Bilaga 1: GFS Cykelväg Annedalsmotet-Götaplatsen

Vi uppskattar att förbättringar görs på denna pendlingscykelbana men har följande påpekanden, utpekade på följande bild från TU:

Bild från TU 2021-03-29 sid 11 med våra utpekade ställen A-E.

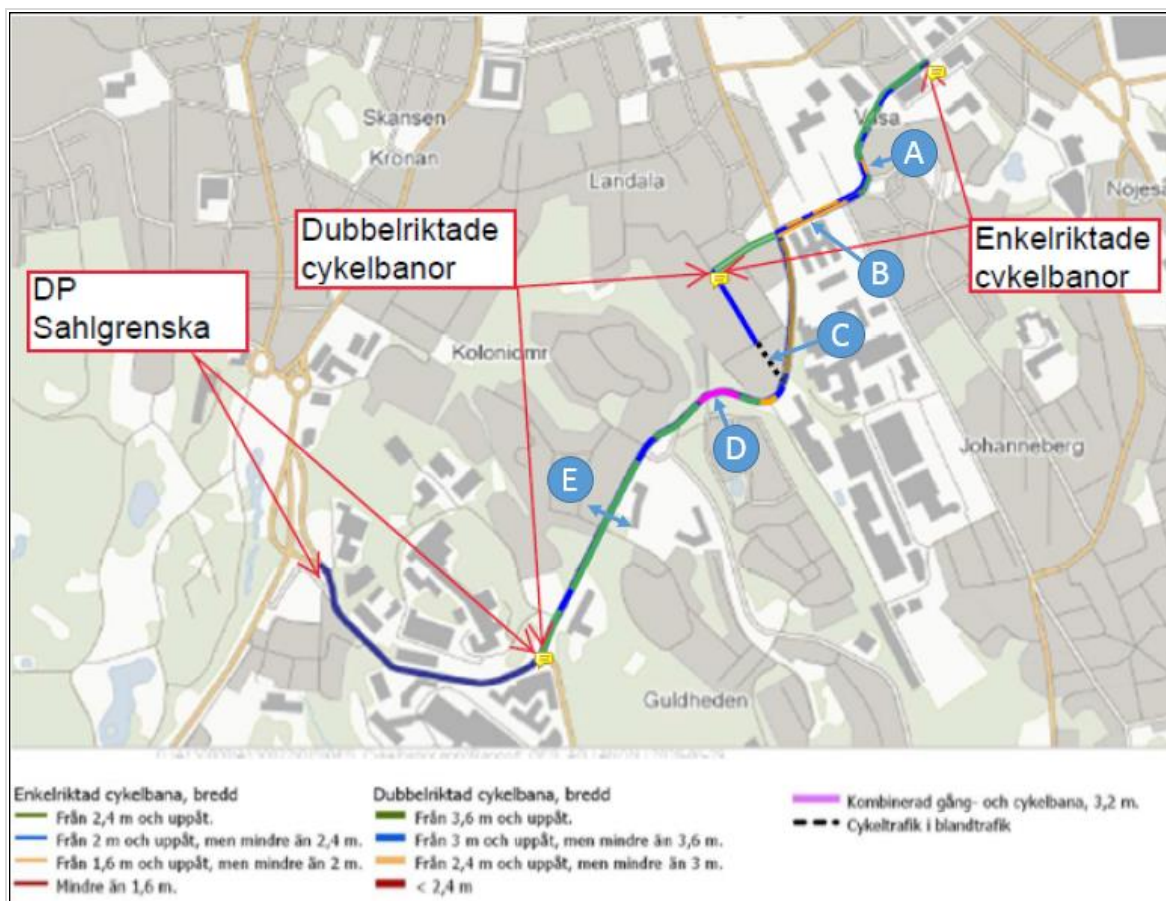
A: Här finns en ensam parkeringsficka för 10 min parkering mitt i en backe. Den har gjort cykelbanans bredd usel och linjeföringen farlig under många decennier. Fickans behov behöver därför starkt ifrågasättas. Den ligger dessutom mitt för en utfart från en parkering för runt 10 bilar inne på tomten. Se bild nedan.

B: Vi uppskattar mycket att Läraregatan får enkelriktade cykelbanor på båda sidor hela vägen till Landalagatan och förstår att Molinsgatans anslutning kräver dubbelriktning en kort sträcka. Men ett rykte säger att den nya banan på södra sidan utefter Vasa f.d. sjukhus inte kommer att bli av! Det skulle tvinga cyklister åt öster till flera extra rödljusstopp och tränga ihop all cykeltrafik på den norra banan som bara har bredd för enkelriktad trafik.

C: Blandtrafik på Landalagatans södra blindtarm med parkerade bilar överallt skapar otrygghet. Här behöver långsgående gatuparkering på östra sidan tas bort och ge plats för en cykelbana, helst upphöjd. Se bild nedan.

D: Smalt och oseparatorat mot gående under Egnahemsbron är inte acceptabelt. Här har pendlingscyklisterna satts längst ner i trafikslagspyramiden. Spårvagn och bil behåller sina ytor, och gående får mer än idag på grund av att förslaget vill ta bort nuvarande separering mot cyklister. Ett förslag kan vara att låta västergående biltrafik samsas med spårvägen den aktuella sträckan, kanske med ljusreglering.

Eftersom elbil i livscykelperspektiv belastar klimatet runt 8 gånger så mycket som cykel per personkilometer räknat på två personer i bilen och bensinbil 25 gånger¹, är det allvarligt att ge pendlingscykel sämst förutsättningar för att biltrafiken ska kunna flyta ostört, ja t.o.m. sämre än idag. Här är ändå en uppförsbacke där omkörningsbehovet är extra stort, inte minst när det finns elcyklar.

E: Guldhedsgatan är en lång barriär pga inhägnade spårvagnsspår och ingen korsning på 450 m mellan Wavrinskys plats och Medicinaregatan vid Mikrobiologen. Det finns bara en övergång för fotgängare med dubbla vändkors vid Dr Sahléns gata mitt på sträckan. Med cykelbana enbart på östra sidan fast Geovetarcentrum samt ett helt bostadsområde på västra behövs en cykelpassage.

Illustrationer för A, C och Snäva svängar visas på nästa sida.

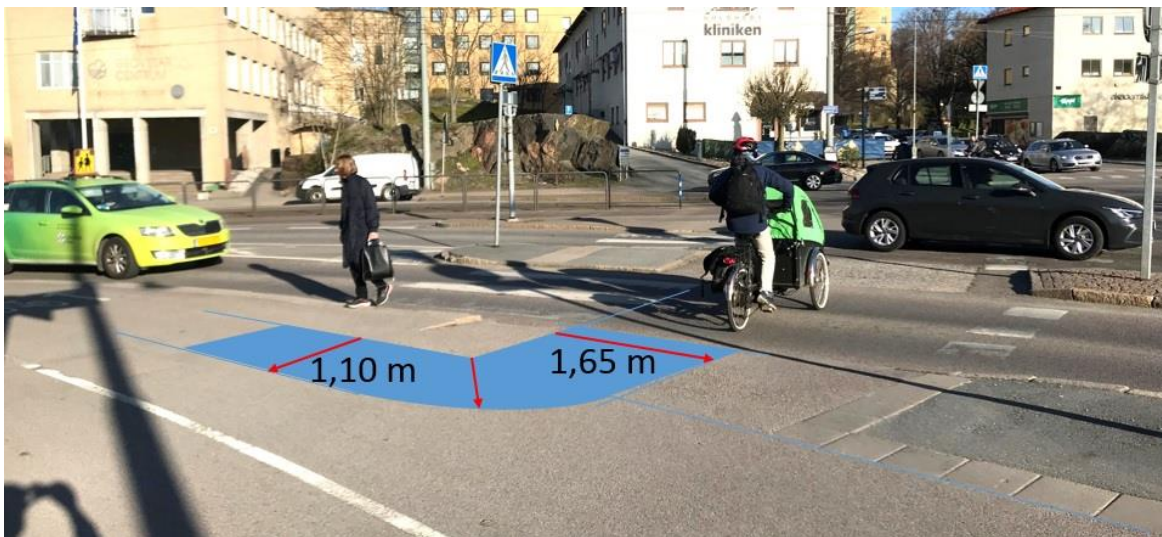
Snäva svängar: (Ej utpekade i bild) Cyklar kräver mer bredd vid snäva svängar än vid färd rakt fram. Det gäller inte minst lastcyklar såsom Velove Armadillo och liknande för klimatsmart transport av varor i vår stad. Speciellt kritiskt är det vid hårnålskurvor såsom övergången från långsgående cykelbana till tvärgående cykelöverfart som kan ha innerradie 0 dm. Här behövs ökad bredd. Om det är svårt på cykelbanan pga standplan för gående, återstår extra bredd på själva överfarten. En bedömning av nödvändig bredd för att cyklar ska ha möjlighet att svänga inom sin egen planhalva behöver göras. Se bild nedan.

A: Den ifrågasatta parkeringsfickan. En bil kör ut från gårdens ca 10 parkeringar vilket därmed kan ifrågasätta behovet att ovanstående parkeringsficka.

C: Landalagatans blindtarm med 4 m bred cykelbana inritad.

***Snäva svängar:** Klarar lastcyklar och transportcyklar svängen inom egen planhalva? Exempel från pendlingscykelbanans sväng vid Wavrinskys plats södra del.*
